Merknader til Varsel om oppstart av detaljregulering av Langeland B5, gnr 24, bnr 7 og 90 Meland Kommune

Meland Langeland
Merknad oppstart detaljregulering B5 gnr 24 bnr 7,90 m.fl Meland kommune

Varsel om oppstart av detaljregulering for Langeland B5.

Varsel om oppstart av detaljregulering for Langeland B5 – gnr. 24 bnr. 7 og 90 m.fl. i Meland kommune

Kartskisse Langeland Meland		
	Målestokk: 1: 2 000	Dato: 18.02.2016

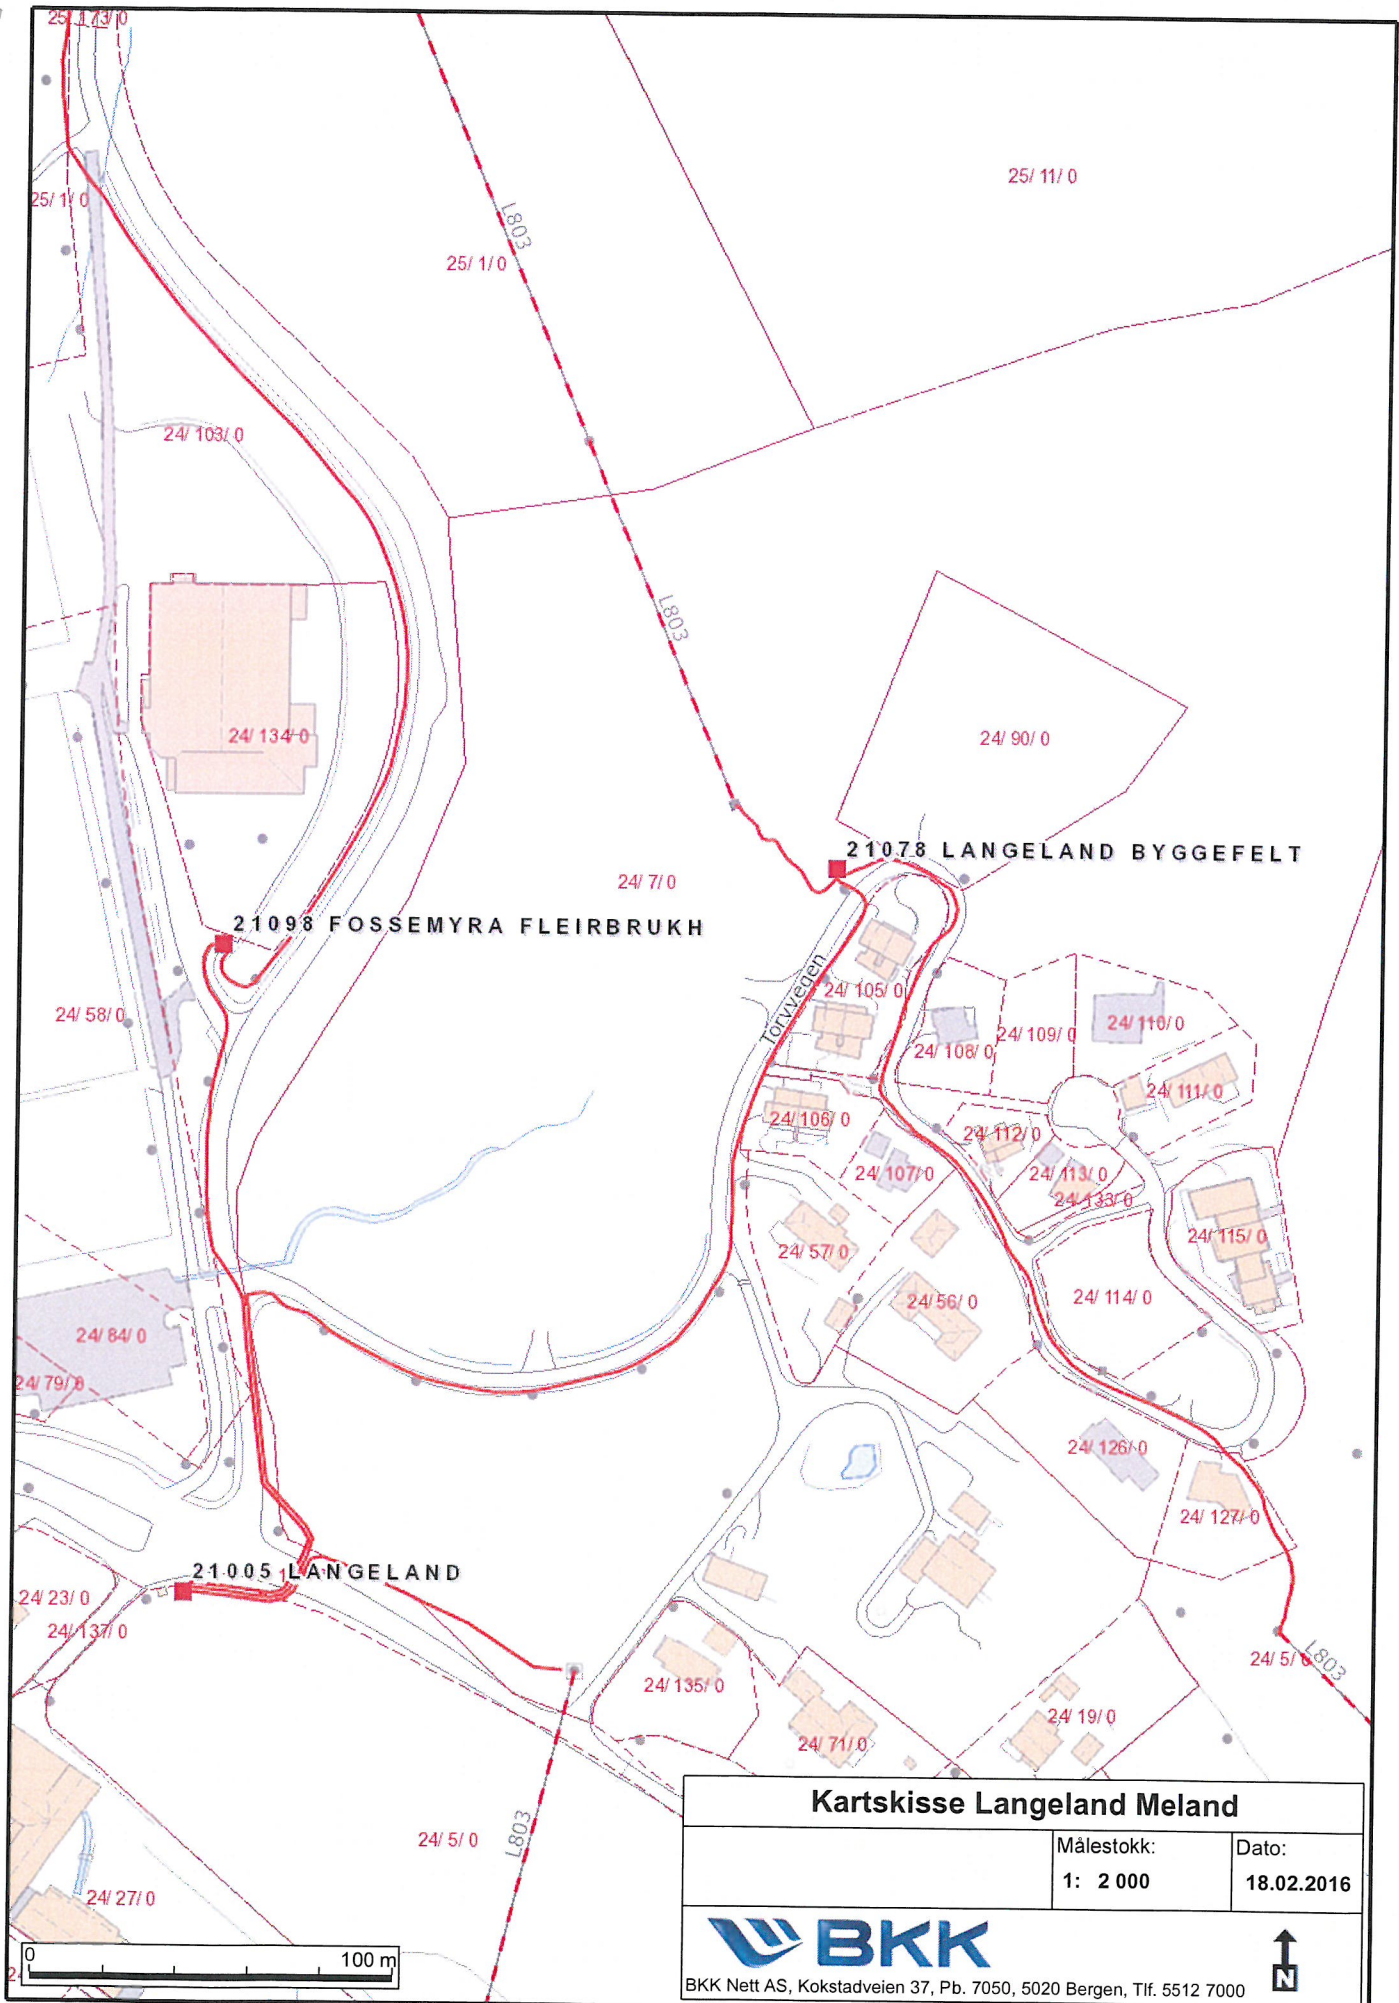
Innenfor regulert område, har BKK Nett AS 22 kV høyspenningsanlegg, høyspenningskabler, høyspennings luftledning og nettstasjon. Disse høyspenningsanleggene inngår i distribusjonsnettet for elektrisk energi, og er nødvendige komponenter i den lokale strømforsyningen.

Dersom planen skal forutsette omlegging av eksisterende høyspenningsanlegg, må det settes av plass til nye traseer for disse. Vi gjør videre oppmerksom på at det som hovedregel er den som ønsker å få et høyspenningsanlegg omlagt eller flyttet, som selv må bære kostnaden med dette. BKK Nett AS vil kreve full kostnadsdekning. Vi viser til vedlagt kartskisse som viser eksisterende nettanlegg i planområdet.

Eksisterende nettstasjoner innenfor planområdet må tas hensyn til. For både nye og eksisterende nettstasjoner gjelder at disse må stå minst 5 meter fra bygning med brennbare overflater. Avstanden gjelder også til terrasser og lignende utstikk som er direkte knyttet til huset og som er brennbar. Nettstasjon kan stå i en avstand av minst 3 m fra bygninger med ikke brennbare overflater, og kan stå inntil bygning når veggen som vender mot transformatoren er utført i brannteknisk klasse minste REI 60/A2-s1 eller tilsvarende. Avstanden kan være minst 1 m fra mindre

De høyspennings luftledningene som ligger innenfor planområdet, må tas hensyn til. Ledningene har normalt et byggeforbudsbelte på 16 meter, 8 meter målt horisontalt ut til hver side fra senter. Vi ber om at traseen med byggeforbudsbeltet må registreres i planen som arealformål trasé for nærmere angitt teknisk infrastruktur, jf. Plan- og bygningsloven § 12-5 nr 2, eller som en hensynssone (faresone).

Høyspenningskablene som ligger innenfor planområdet, må tas hensyn til. Normalt kan det bygges så nært inntil kabelgrøften som én meter fra senter. Viktig er det imidlertid at fremtidig tilkomst til kabelgrøftene ikke hindres.
